RESOLUCIÓN N° 002092 (24 SEP. 2024)

“Por la cual se resuelven unos recursos de reposición interpuestos en contra de la Resolución 1351 del 5 de julio de 2024 y se toman otras determinaciones”

Por medio de la Resolución 1351 del 5 de julio de 2024, esta Autoridad Nacional autorizó la modificación de la Licencia Ambiental otorgada mediante Resolución 1326 del 05 de agosto de 2020 (modificación 1 de la Licencia Ambiental del proyecto UPME 01 de 2013 (Soacha – Tequendama).

Figura 1 Ubicación de la plaza de tendido 2 sobre la unidad de cobertura de otros cultivos transitorios

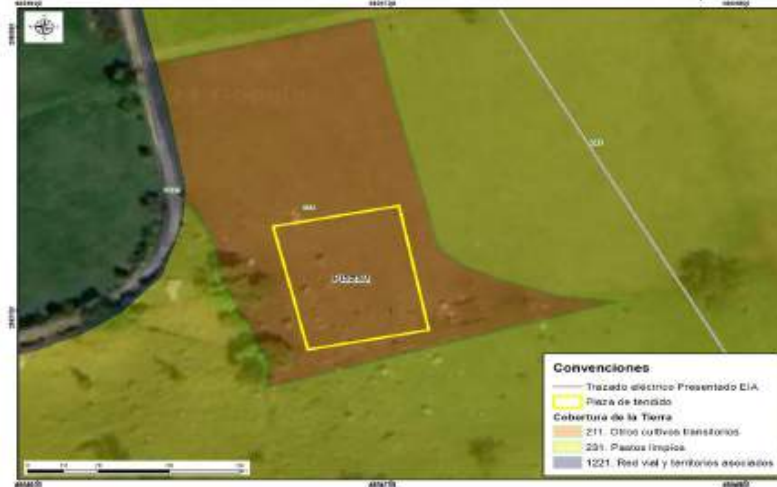
Conforme lo establecido en la zonificación del DMI, adoptada en la Resolución 1596 del 2 de junio de 2006, la plaza de tendido 2 se ubica dentro en una zona de producción y subzona agroforestal sostenible y una zona de protección absoluta. No obstante, tal y como se referenció en el complemento al EIA, dicha área se encuentra dentro de una cobertura de cultivos transitorios (Ver Figura 1 y Fotografía 1), razón por la cual, no es necesario realizar mantenimiento tipo rocería o aprovechamiento forestal. Al no realizarse estas intervenciones no se afectarán los valores de conservación de estas zonas establecidos en la zonificación del área protegida, según se observan en las siguientes imágenes:

Figura 3 Coberturas Plaza de tendido 9

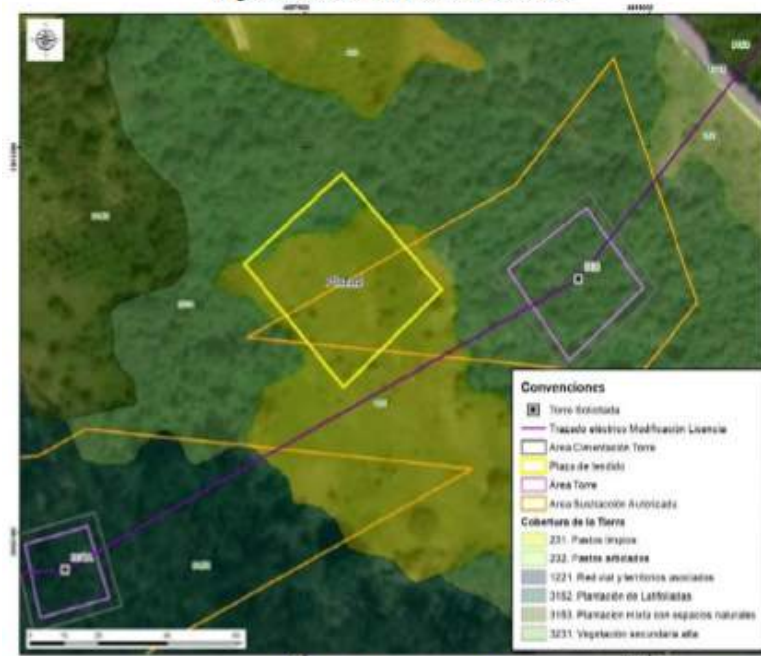
En consecuencia, el acceso Acc-307A-PT98 es necesario para acceder a la plaza con el fin de ejecutar las maniobras que hacen parte de la actividad del tendido. Con relación al argumento de ANLA de que el acceso se encuentra en un área no sustraída nos pronunciaremos más adelante en las consideraciones del acceso 307A-PT98.

En las siguientes figuras se presenta la cobertura actual de la plaza de tendido y el área donde se localiza:

Figura Cobertura Acc-306

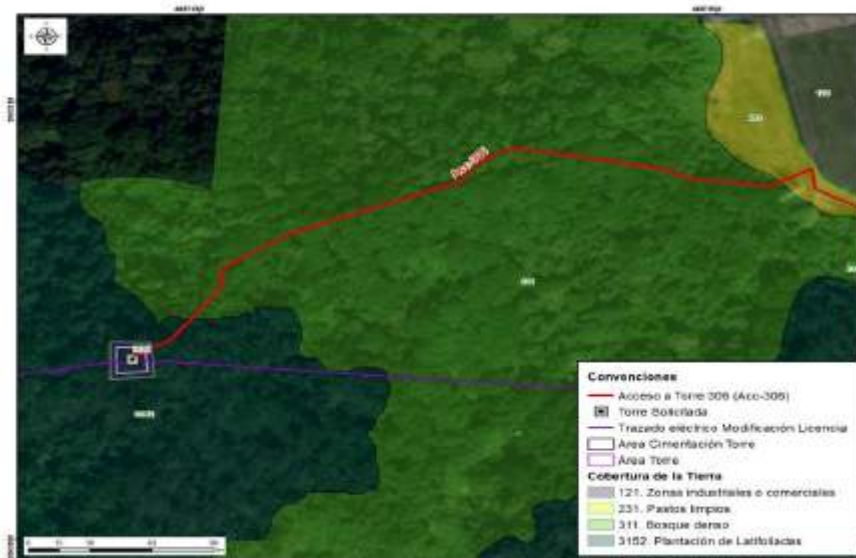
cobertura de bosque denso y de plantación latifoliadas que permite llegar al sitio de torre 306, tal y como se observa en las siguientes figuras.

Figura 18 Cobertura Acc-307^a

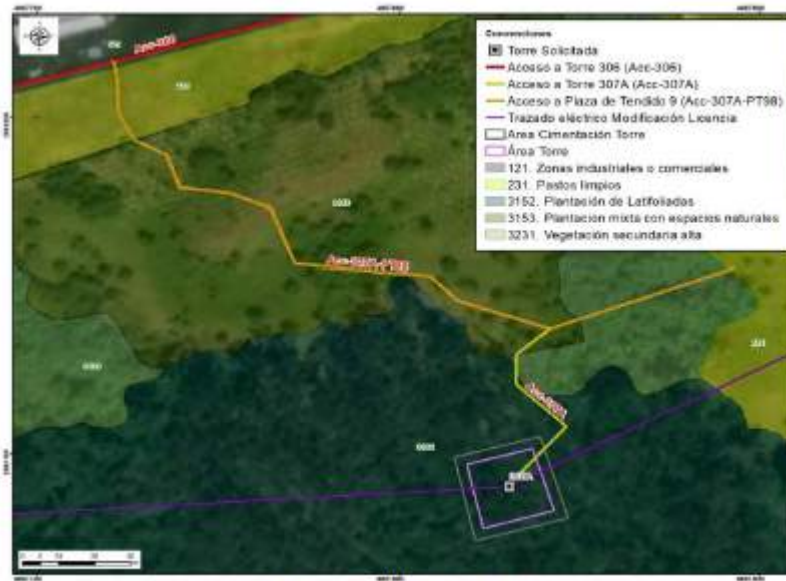
Para llegar al ingreso del acceso ACC-307A se inicia en el carreteable privado de la subestación ACC-306 por aproximadamente 110 m, el cual se ubica sobre una cobertura de zonas industriales o comerciales. Posteriormente, se continúa sobre el camino con cobertura de pastos limpios bordeando el cerramiento de la subestación por aproximadamente a 140 m. En este punto se toma el camino/sendero existente Acc-307A-PT98 ubicado en cobertura de plantación mixta con espacios naturales, el cual se recorre por 170 metros aproximadamente hasta el ingreso del camino/sendero existente Acc-307A ubicado en cobertura mixta con espacios naturales y plantación de latifoliadas hasta llegar al sitio de la torre 307A, como se observa en las siguientes figuras. Las condiciones del acceso, tanto para el carreteable como para el camino/ sendero, no requieren adecuaciones como actividades de mantenimiento tipo rocería, toda vez que los árboles en el trayecto final son altos, y no se observan arbustos que obstruyan el ingreso para el paso del personal y materiales, como se observa en la Fotografía 11:

Figura 21 Cobertura Acc-308

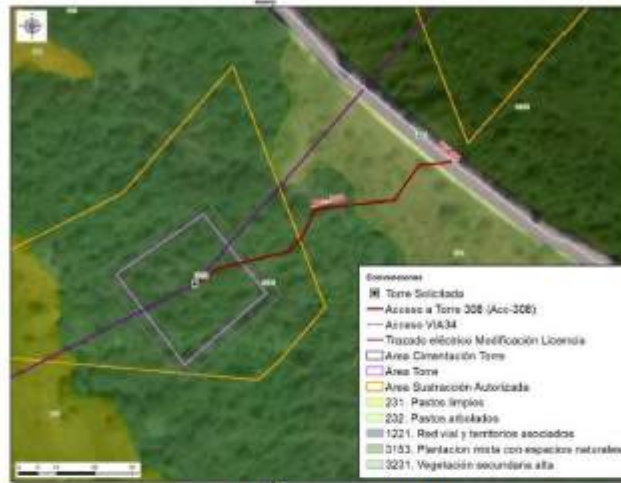
Por lo anterior, es importante aclarar que la discrepancia entre lo mencionado en el capítulo 3 del complemento del EIA y lo presentado en el MAG sobre la rocería planteada obedece a un error involuntario con presentado en el MAG.

Figura 31 Acc-311 en la zonificación y sub-zonificación del DMI

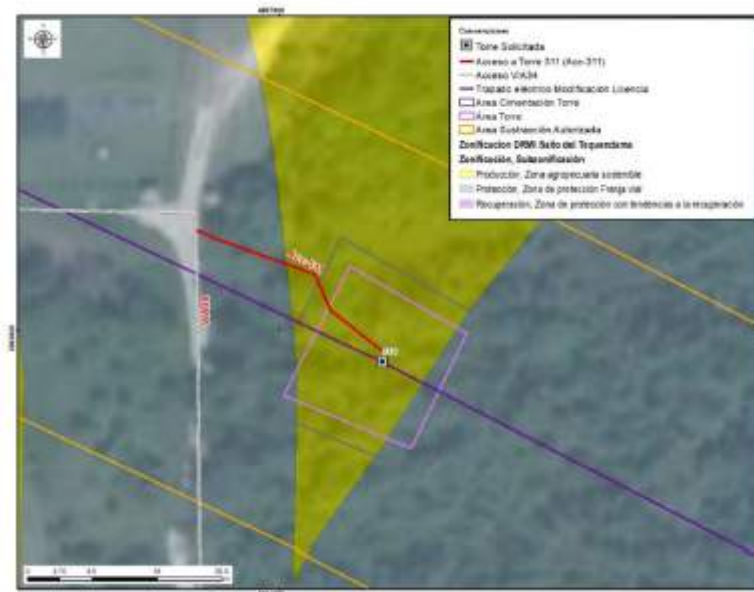
Respecto a lo mencionado por ANLA en sus argumentos en cuanto a la discrepancia entre lo evidenciado en la visita de evaluación y lo presentado en el MAG sobre la rocería planteada, se aclara que se realizarán actividades de mantenimiento tipo rocería, teniendo en cuenta las características mencionadas anteriormente y, por lo tanto, se considera que se presenta consistencia con lo reportado en el MAG. Al respecto, es pertinente aclarar que

Figura 34 Acc-312 en la zonificación y sub-zonificación del DMI

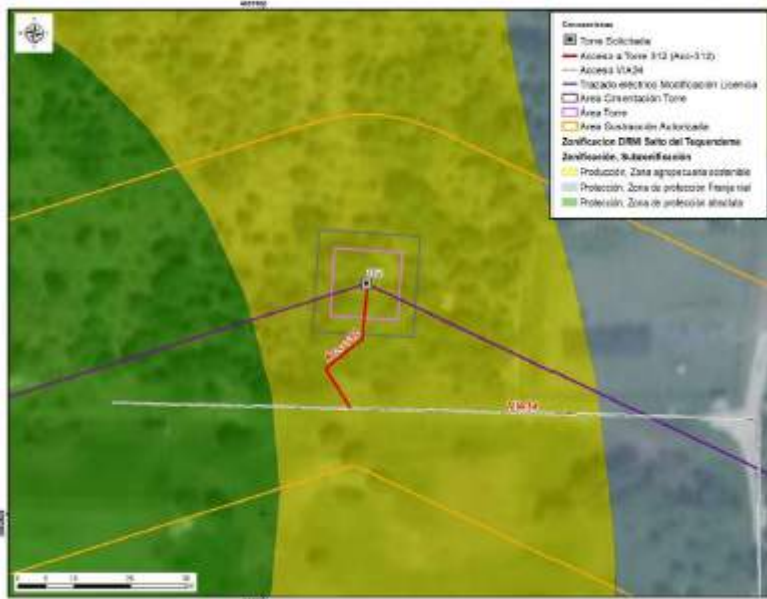
El camino/sendero ACC-312 se encuentra sobre cobertura de plantación mixta con espacios naturales, en el cual no es necesario tramitar el permiso de aprovechamiento forestal. Por el tipo de cobertura, tampoco se requieren actividades de mantenimiento tipo rocería, pues las características de la vegetación del acceso y el ingreso de los materiales y equipos para la construcción y montaje de la torre 312 se realizará de manera peatonal, como se menciona en la tabla 3-8 Descripción de accesos a sitios de torre del capítulo 3. Descripción del proyecto del complemento del EIA. Asimismo, la longitud es de aproximadamente 26.50m hasta el sitio de torre, razón por la cual, no se justifica un

Respecto a lo señalado por ANLA frente a la discrepancia entre lo mencionado en el capítulo 3 del complemento del EIA sobre la rocería planteada y lo presentado en el MAG, se aclara que por las características del terreno mencionadas anteriormente no se realizarán actividades de mantenimiento tipo rocería. Por lo tanto, la diferencia advertida por la autoridad obedece a un error involuntario consignado en el MAG.

Figura 1 Área de influencia total para el proyecto

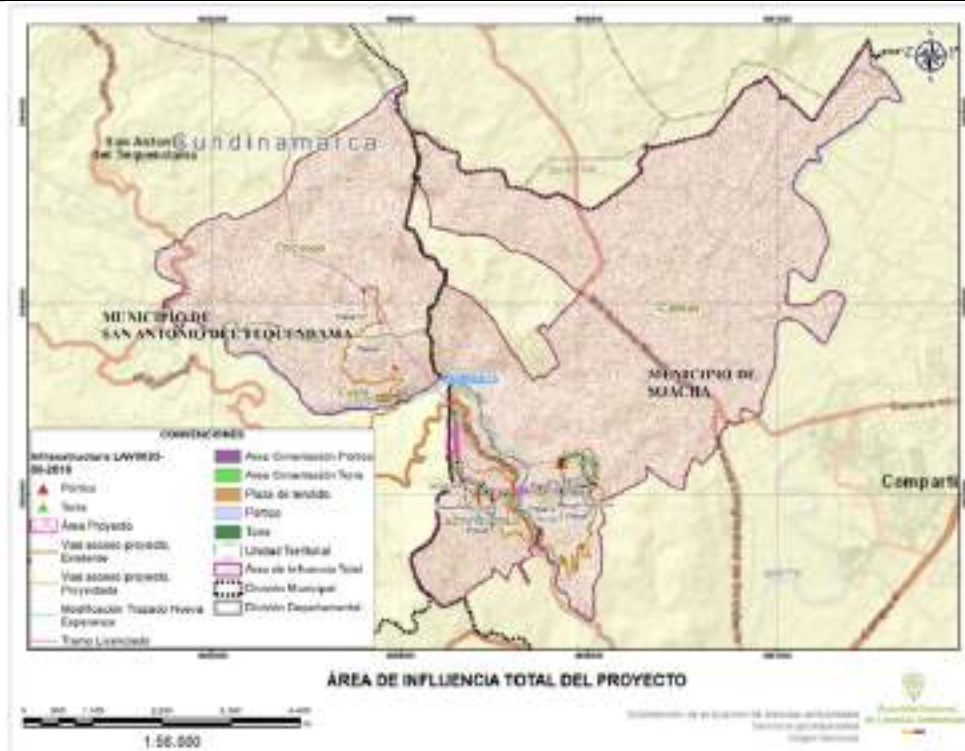
Frente a lo expuesto el Equipo Evaluador Ambiental de la ANLA, realizó la verificación de la información considerada en el concepto técnico 4703 del 05 de julio de 2024 que sirvió de sustento para emitir la Resolución 1351 del 5 de julio de 2024, en el cual señala que el área de influencia total del proyecto incorpora las Veredas San Francisco y Canoas en jurisdicción del municipio de Soacha; y veredas Cúcio y Chicaque en el municipio de San Antonio del Tequendama, como se presenta en la siguiente figura:
